| Title - Sujet Construction hangar et chenil | |
| Solicitation No. - N° de l'invitation EF937-210361/A | Amendment No. - N° modif. 009 |

INVITATION À SOUMISSIONNER
Construction Hangar et agrandissement Chenil
Rigaud, Qué.

Questions et réponses de la part des soumissionnaires.

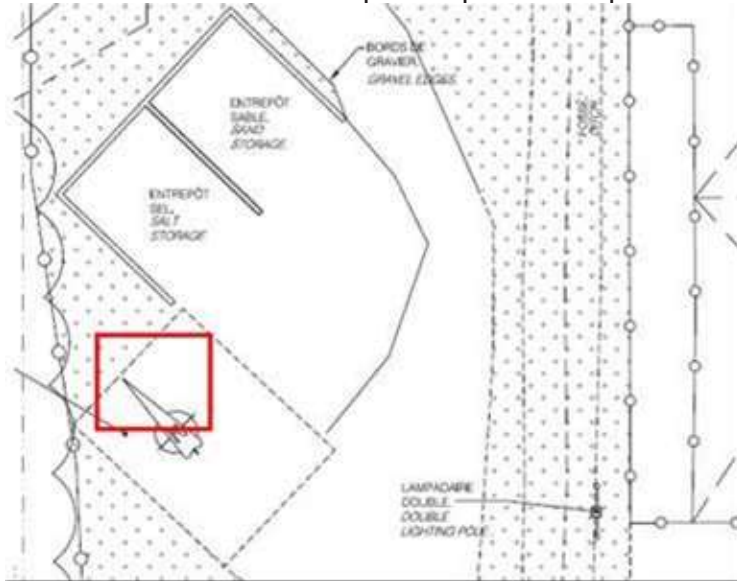
4-Branchement électrique à partir de l'ancien hangar?

4- Le branchement électrique est possible à partir de l'emplacement ci-dessous, en rouge :
